## Service-Information 7SA511

### Firmwareupdate V3.24B durch EPROM-Tausch

Ab sofort ist die Firmwareversion **V3.24BD** (Deutsch), **V3.24BE** (Englisch) und **V3.24BF** (Französisch) für den digitalen Abzwegschutz **7SA511** lieferbar.

Bild1: KSP2-Leiterplatte, Rückseite mit Befestigungsschrauben

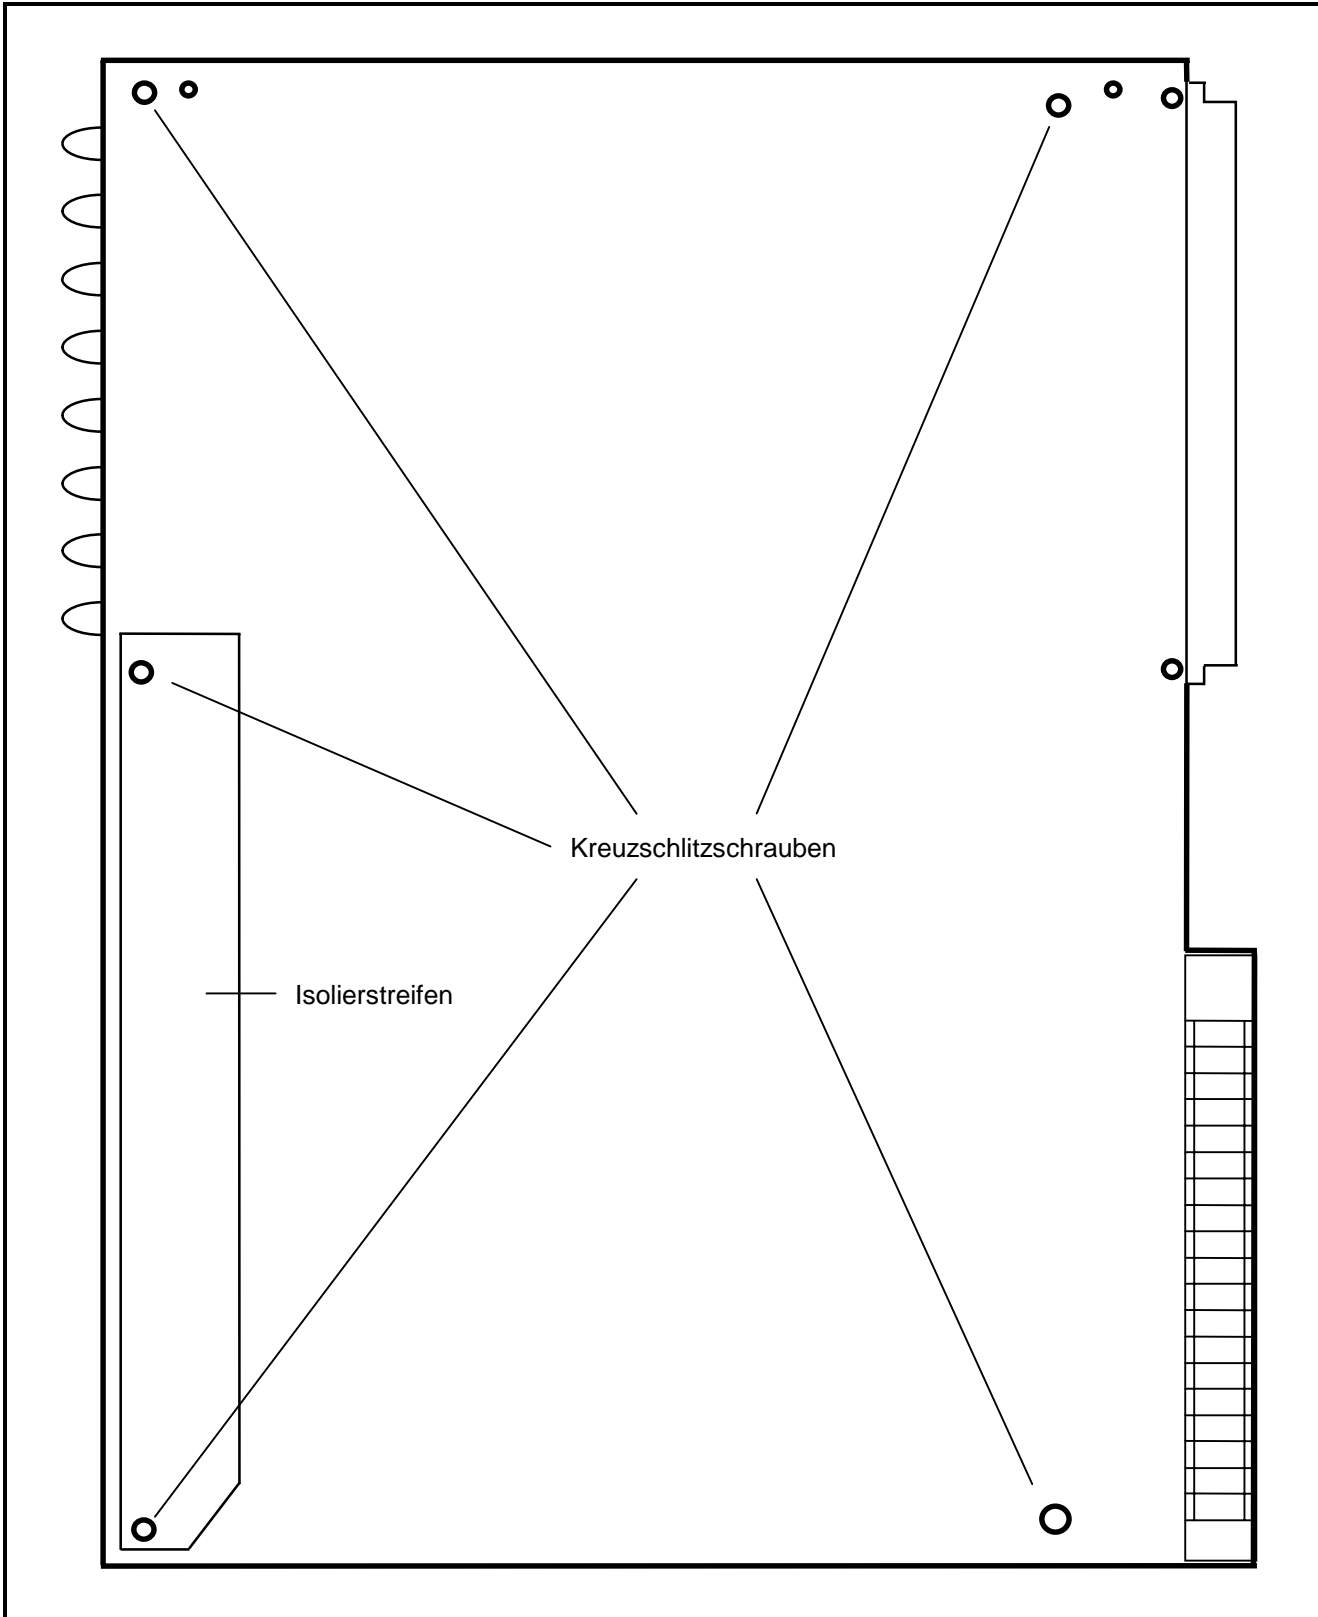
9. Die 5 Kreuzschlitzschrauben und den Isolierstreifen auf der Rückseite der Leiterplatte (s. Bild 1, Seite 6) entfernen.
10. Die Leiterplatte etwas anheben und auf der Bauteilseite alle Steckverbinder der Kabelzuführungen vorsichtig lösen.

15. Anschließend die Leiterplatte mit den 5 Kreuzschlitzschrauben und dem Isolierstreifen (siehe Bild 1, Seite 6) wieder am Kompaktblock befestigen.
16. Den Kompaktblock in das Gehäuse einschieben und mit den beiden Schwenkhebeln wieder fest eindrücken.

Bild 2: KSP2-Leiterplatte, Bauelementeseite und Lage der EPROMs D7 und D8

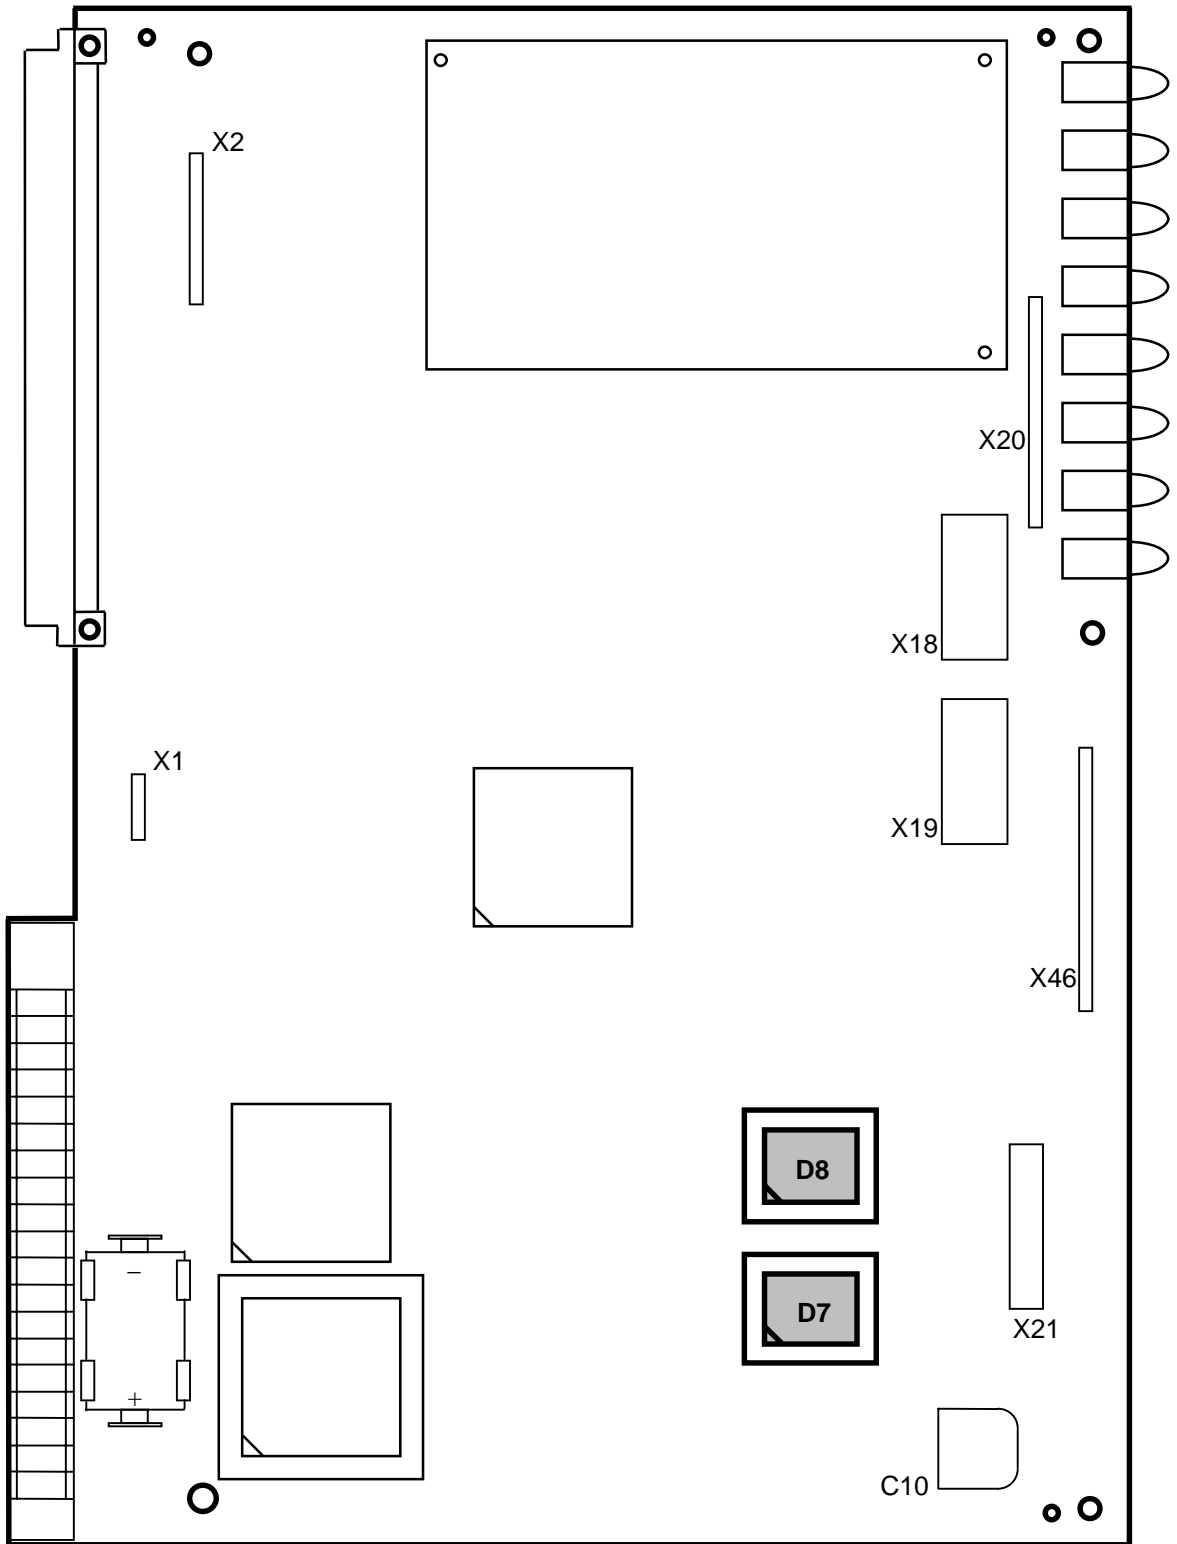
11. Die bestückten EPROMs mit der bisherigen Firmware-Version (IC-Plätze D7 u. D8) vorsichtig mit dem beiliegenden PLCC-Auszehwerkzeug aus seinen IC-Sockeln herausziehen (Lage siehe Bild 2, Seite 7).

12. Die neugelieferten EPROMs **P73509-B1-A171-5** u. **P73509-B1-A172-5** (Deutsch) oder **P73509-B1-A173-5** u. **P73509-B1-A174-5** (Englisch) oder **P73509-B1-A175-5** u. **P73509-B1-A176-5** (Französisch) vorsichtig in die Sockel D7 u. D8 auf der KSP einsetzen (s. Bild 2 auf Seite 7). Dabei ist unbedingt darauf zu achten, daß die IC-Markierung mit der Sockel-Markierung übereinstimmt, und daß keine Anschlußpins des IC beim Eindrücken verbogen werden !
